INFORME DE CONTROL CONCURRENTE
N° 24788-2024-CG/GRLP-SCC

**EJECUCIÓN DE LA OBRA: "MEJORAMIENTO DE LOS
SERVICIOS DEL CENTRO DE SALUD DE QUILMANÁ DEL
DISTRITO DE QUILMANÁ - CAÑETE - LIMA " CON CÓDIGO
ÚNICO DE INVERSIONES N° 2223388**

1. DEFICIENCIAS CONSTRUCTIVAS EN ACABADOS, CERRADURAS, MAMPARAS, CISTERNA E INSTALACIONES ELÉCTRICAS, PONEN EN RIESGO LA FUNCIONALIDAD DE LA OBRA Y LA SEGURIDAD DEL PERSONAL Y USUARIOS DEL CENTRO DE SALUD, POR TANTO, LOS OBJETIVOS DEL PROYECTO.

Imagen n.º 3
Fisura vertical en muro en área de RENIEC (2do piso Módulo 1)

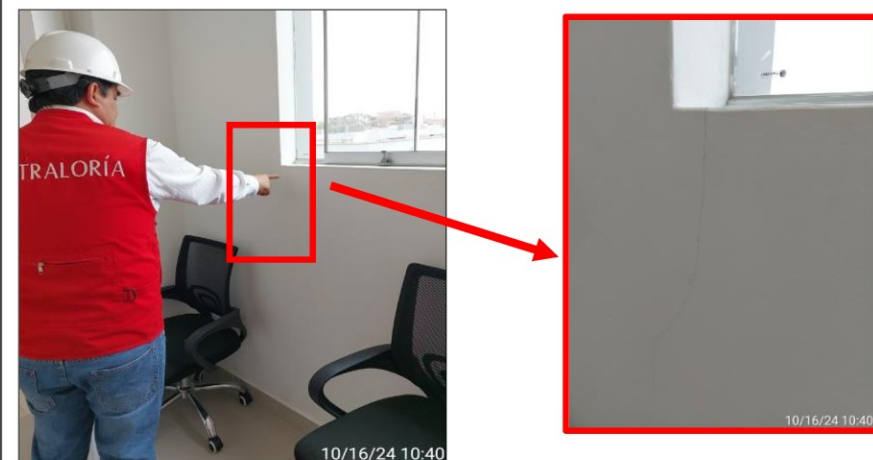
Fisuras en muros en los siguientes ambientes, **Módulo 1** (segundo piso): fisura horizontal en muro en área de Estadística, fisura vertical en muro en área de RENIEC; **Módulo 2**: fisura vertical en dintel ubicado en Consultorio de Nutrición (módulo n.º 2B), fisura vertical en muro en área de Cámaras Frías; **Módulo 5**: fisura vertical en muro ubicado encima de puerta de servicios higiénicos; **Cerco perimétrico**: presencia de fisuras verticales en el sobrecimiento de cerco perimétrico ubicado en el pasaje S/N, entre ellas, se muestran las imágenes siguientes:

Imagen n.º 5
Fisura en techo en el área de Consultorio Medicina General (módulo n.º 2A)

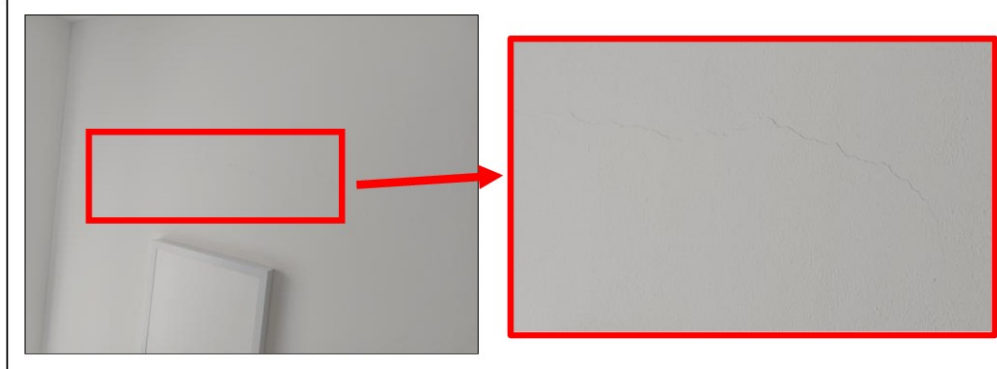
Fisuras en cielo raso en los siguientes ambientes, **Módulo 1** (primer piso): en área de Historias Clínicas; **Módulo 2**: en área de Consultorio Medicina General (módulo n.º 2A); **Módulo 3**: en área de Esterilización Preparación y Empaquetado, entre ellas, se muestran las imágenes siguientes:

Partida 03.02.04 Tarrajeo en columnas y placas: mortero C:A 1:5

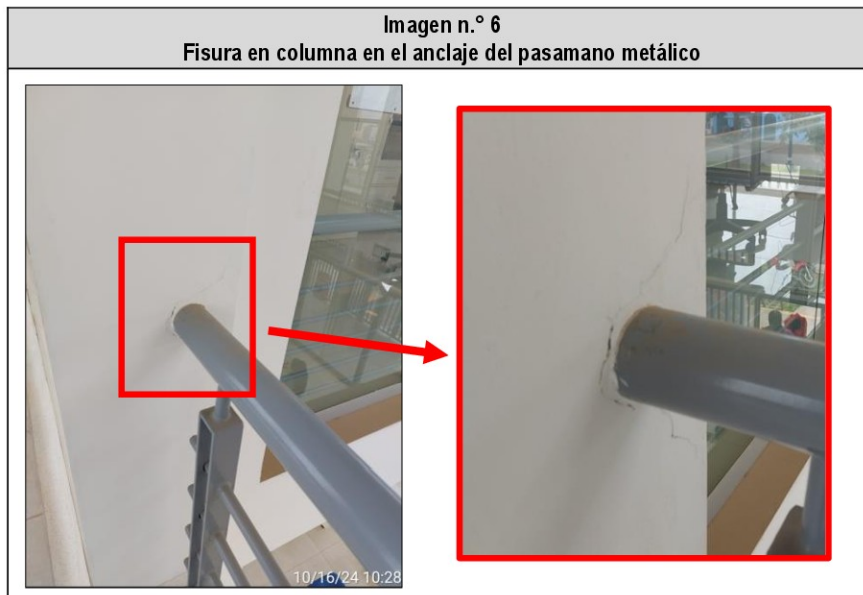
Fisura en columna en el **Módulo 1** (segundo piso) ubicado en el anclaje del pasamano metálico, como se muestra a continuación:

Partida 03.04.02.01 Piso de porcelanato de color de 0.60X0.60m, alto tránsito y antideslizante

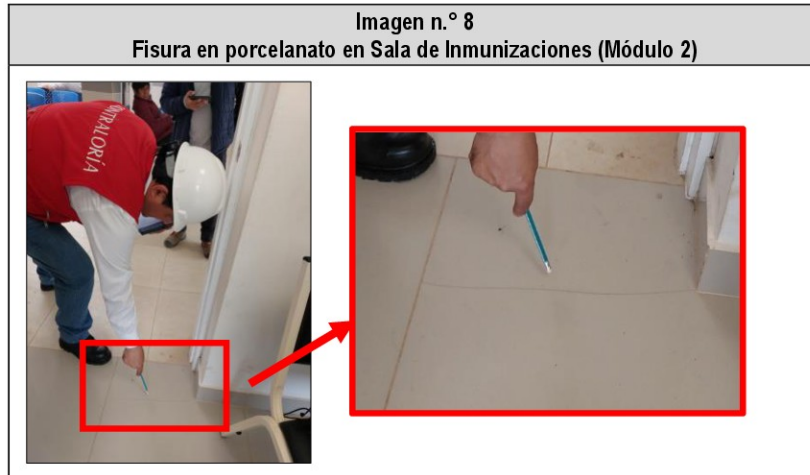
Fisuras en piso de porcelanato en los siguientes ambientes, **Módulo 1** (primer piso): en área de Gestión Programación, en área de pasadizos; **Módulo 2**: en área de pasadizo, en área de Sala de Inmunizaciones; **Módulo 4**: en área de pasadizo, entre ellas, se muestran las imágenes siguientes:

Partida 03.04.05.02 Rampa: concreto 175 kg/cm² e=4" inc. sardinel acabado frotachado y bruñado

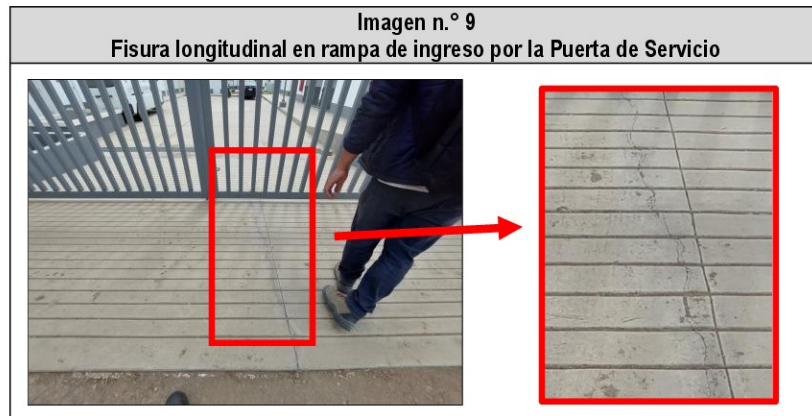
Fisura longitudinal en rampa de ingreso por la Puerta de Servicio, como se muestra a continuación:

Partida 03.05.01.01 Zócalo de porcelanato de color 0.30x0.30m H=1.50-1.80m

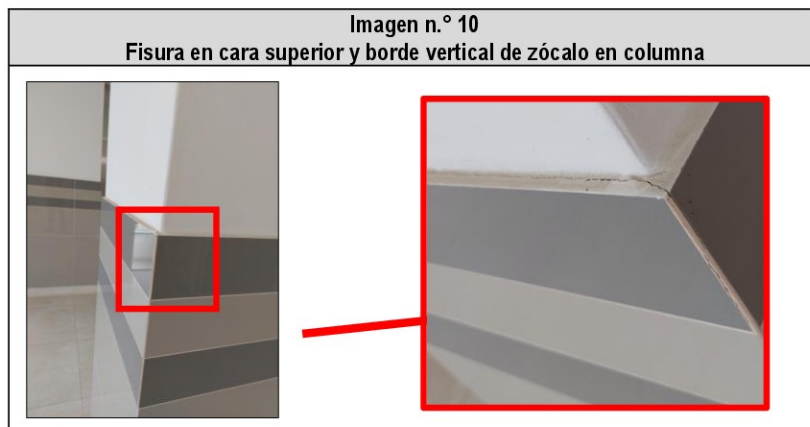
Fisura en el borde vertical y en cara superior de la fragua del zócalo en columna (ubicada al frente del ascensor) del **Módulo 1** (segundo piso), como se muestra a continuación:

Partida 03.08.04.01 Puerta/mampara vidrio templado e=10mm

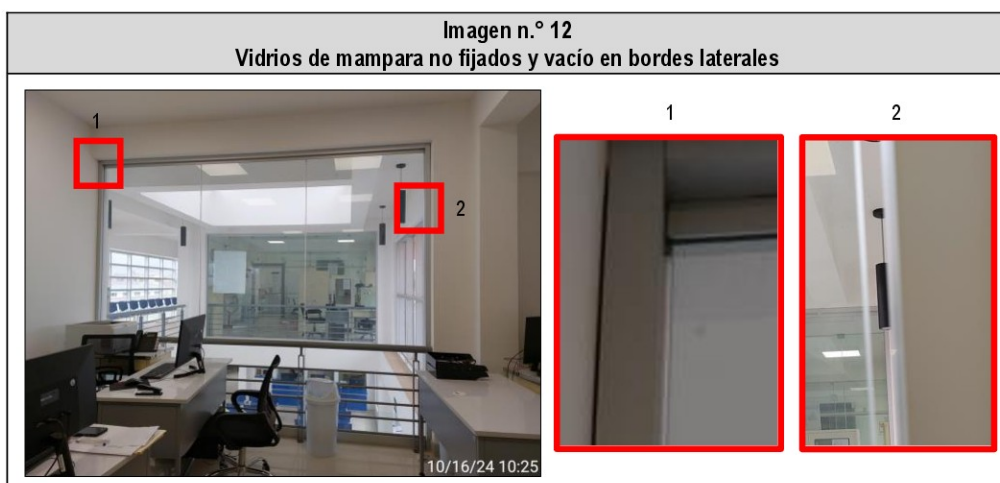
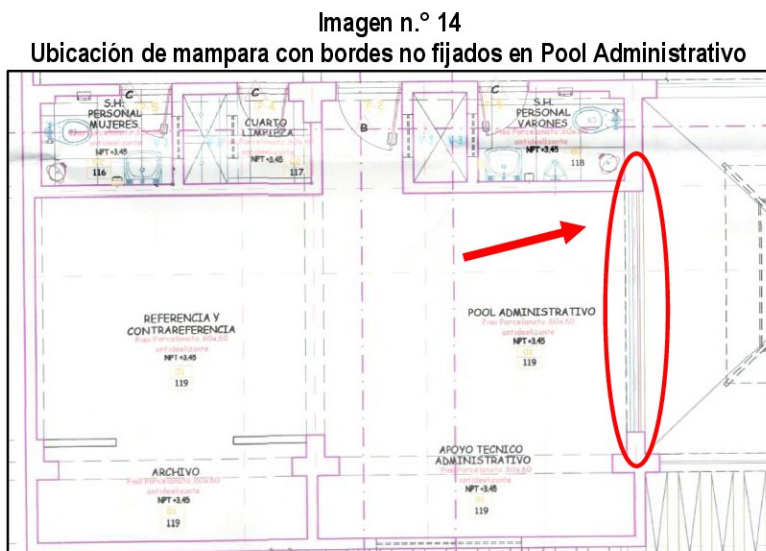
En el en área de Pool Administrativo del **Módulo 1** (segundo piso) se visualizó la mampara con vidrios templados no fijados en los bordes laterales en ambos extremos, en su lugar, se visualizó espacios vacíos, además, se observó pedazo de madera dejada en unión entre vidrios, ello representaría riesgo en la seguridad ante desprendimientos toda vez que en el primer piso se ubica el área de circulación, se muestran las imágenes siguientes:

Partida 05.01.06.03 TS-03 4x50A: 4 Int. Ter. 2x10A, 4 Int. Ter. 2x16A, 5 Int. Ter. 2x20A, 13 Int. Dif. 2x25A, 48 polos adosado

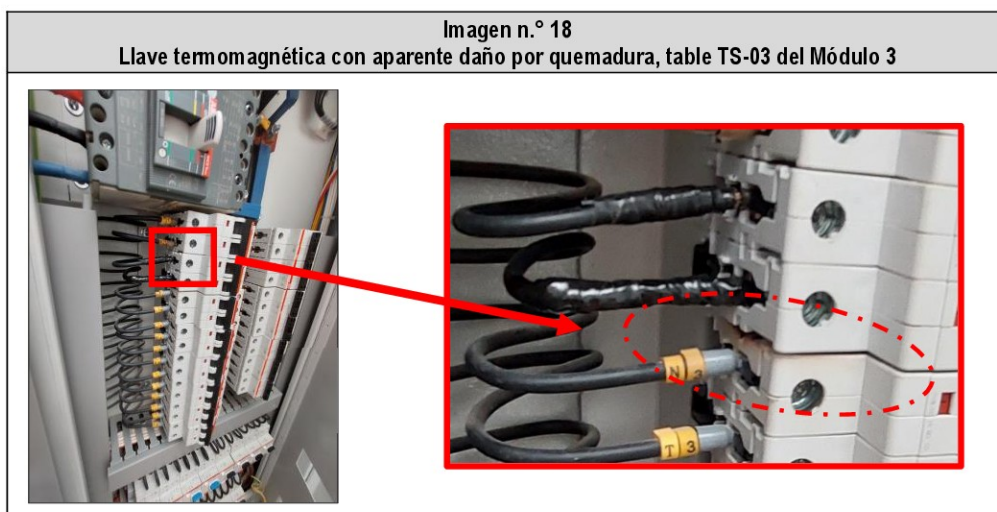
En la visita de inspección in situ a la obra se visualizó en el tablero eléctrico TS-03 (**Módulo 3**) una llave termomagnética color oscuro con apariencia de inicio de daño por quemadura, asimismo, personal del centro médico mostró dos llaves termomagnéticas dañadas por calor pertenecientes al tablero TS-03 e indicaron que estas "(...) dos (2) llaves termomagnéticas se encontraban dañadas por calor por lo que lo habrían reemplazado por otros de otro tablero que no se encontraban en uso, (...) ", adicional a ello, señalaron que "(...) pese a los daños por calor no se activó la llave principal", como se dejó constancia en el acta de inspección física n.º 001-2024-CG/GRLP/QUILMANÁ-HITO 6, por lo que, es necesario la evaluación de la capacidad de estos dispositivos para su correcto funcionamiento, a fin de no afectar la seguridad de los usuarios, se muestra las imágenes siguientes:

Imagen n.º 21
Tomacorrientes ubicados en muros en Sala de Partos según plano IE-16

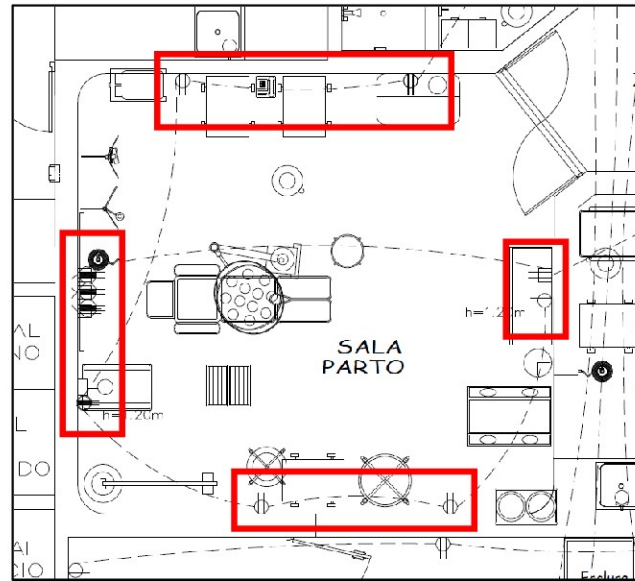
Al respecto, de acuerdo al plano de Planta 1° Piso módulo gestión de la gestante-lámina IE-16 del expediente técnico, señala la colocación de tomacorrientes en los muros, mas no en el piso, como se muestra a continuación:

Partida 03.04.02.01 Piso de porcelanato de color de 0.60X0.60m, alto tránsito y antideslizante

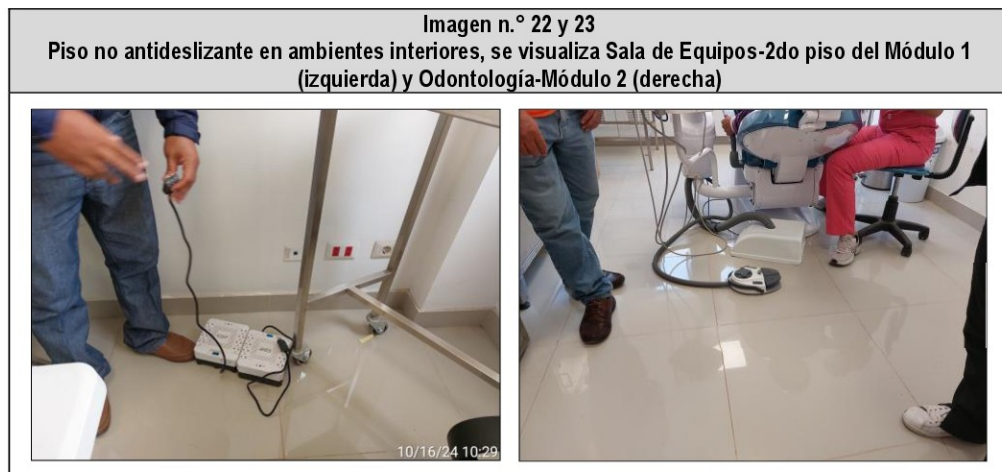
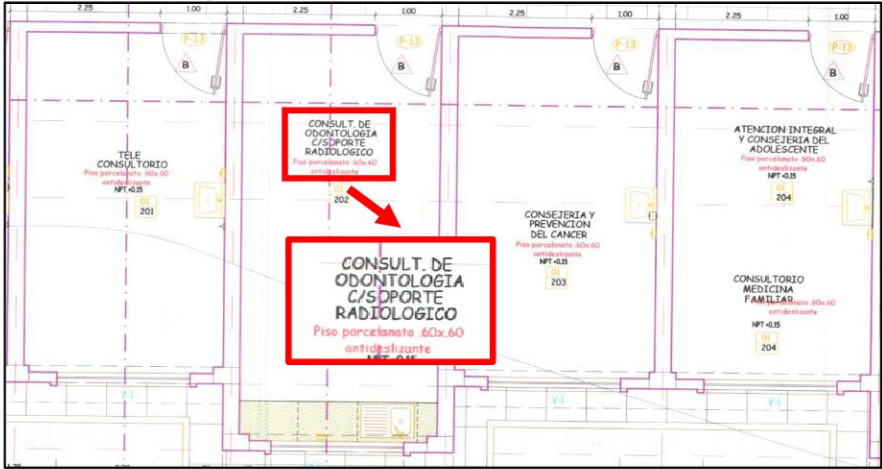
En la visita de inspección in situ a la obra se observó que se utilizó dos tipos de porcelanato: en los pasadizos se verificó la colocación de porcelanato antideslizante; sin embargo, del recorrido realizado se constató que se utilizó el porcelanato liso en el **Módulo 1**, primer piso: área de Gestión Programación, en el segundo piso: áreas de Estadística, Central de Comunicaciones, Centro de cómputo y Sala de Equipos, similar a otros ambientes interiores, como se dejó constancia en el acta de inspección física n.° 001-2024-CG/GRLP/QUILMANÁ-HITO 6, de forma similar se observó en los demás módulos y se muestra en las imágenes siguientes:

Sin embargo, de acuerdo al Plano Planta 2° piso Módulo n.° 1 (lámina A-02), y plano Planta 1° piso Módulo n.° 2 (lámina A-07) del expediente técnico aprobado, así como los planos post construcción, se indica el empleo de piso porcelanato antideslizante, como se visualiza en las imágenes siguientes:

Módulo n.º 3: Atención gestante en periodo de parto, desinfección y esterilización

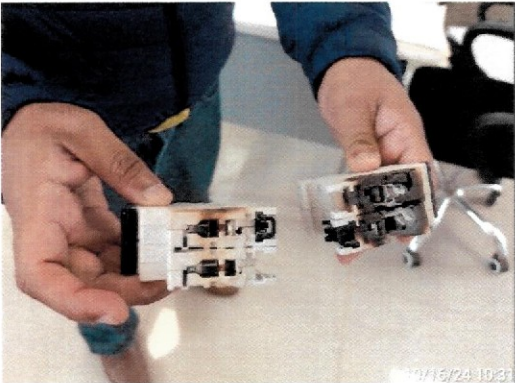
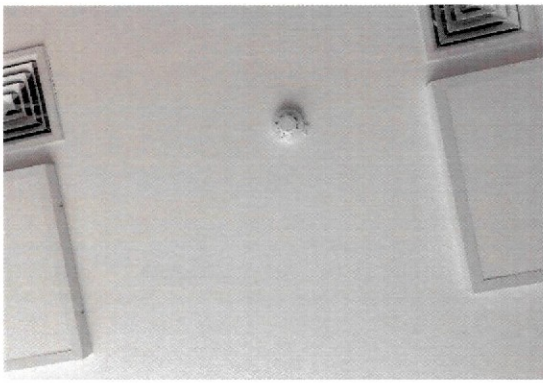
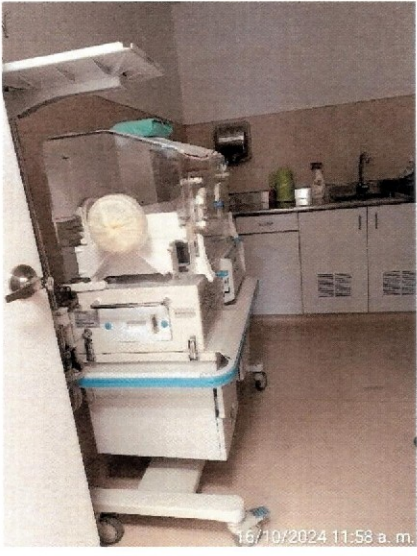
Tablero TS-03, se visualizó una llave termomagnética color oscuro con apariencia de inicio de daño por quemadura, ubicado en corredor. Además, el personal del Centro de Salud indicó que dos (2) llaves termomagnéticas se encontraban dañadas por calor por lo que lo habrían reemplazado por otros de otro tablero que no se encontraban en uso, asimismo, se mostró a la Comisión de Control dichas llaves termomagnéticas afectadas, adicional a ello, señalaron que pese a los daños por calor no se activó la llave principal, entre otros aspectos, como se muestra en las siguientes imágenes:

Imagen n.º 37 	Imagen n.º 38 
Llaves termomagnéticas dañada, pertenecientes al Tablero TS-03.	Llaves termomagnéticas dañada, marca ABB, pertenecientes al Tablero TS-03.
Imagen n.º 39 	Imagen n.º 40 
Presencia de fisura en techo de área de Esterilización, Preparación y Empaquetado.	Central de Oxígeno, Central de aire comprimido, Central de vacío no tienen muro divisorio en interior, los 3 se encuentran como un solo ambiente con 3 puertas de acceso.
Imagen n.º 41 	Imagen n.º 42 
Tomacorrientes sobresalen nivel de piso, ubicado en Sala de Parto.	Área de esterilización, preparación y empaquetado, y almacenamiento de material esterilizado.

Cisterna:

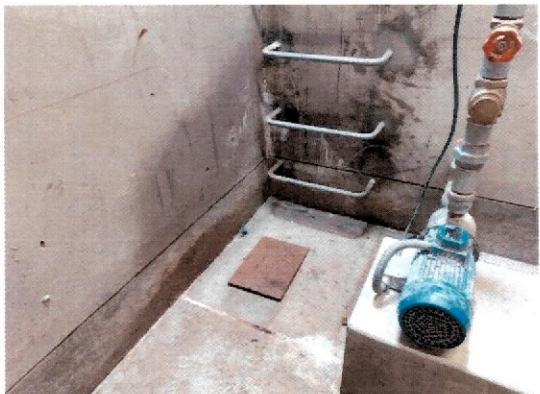
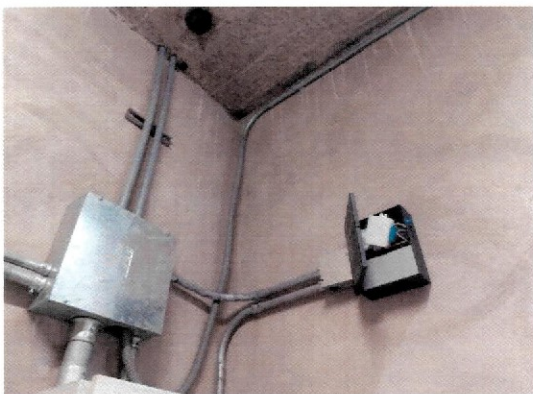
Se realizó la inspección de la cisterna y cuarto de máquinas. La cisterna no cuenta con escalera metálica de ingreso. La válvula check de bronce de 2 pulgadas, no se encuentra en funcionamiento, de acuerdo a lo señalado por personal del Centro de Salud, por lo que requiere que este sea revisado y solicitar su garantía. Se ingresó a la parte interna del cuarto de máquinas de cisterna en donde se observó presencia de agua en base y humedad en muros, tres (3) electrobomba Pentax de 3.5HP, como se muestra a continuación:

Imagen n.º 69 	Imagen n.º 70 
Cisterna no cuenta con escalera metálica de ingreso.	Cisterna no cuenta con escalera metálica de ingreso.
Imagen n.º 71 	Imagen n.º 72 
Cisterna no cuenta con escalera metálica de ingreso.	Válvula check de bronce de 2 pulgadas, no se encuentra en funcionamiento, de acuerdo a lo señalado por personal del Centro de Salud.
Imagen n.º 73 	Imagen n.º 74 
Cuarto de máquinas de cisterna. Presencia de agua en base y humedad en muros.	Electrobomba Pentax de 3.5HP.
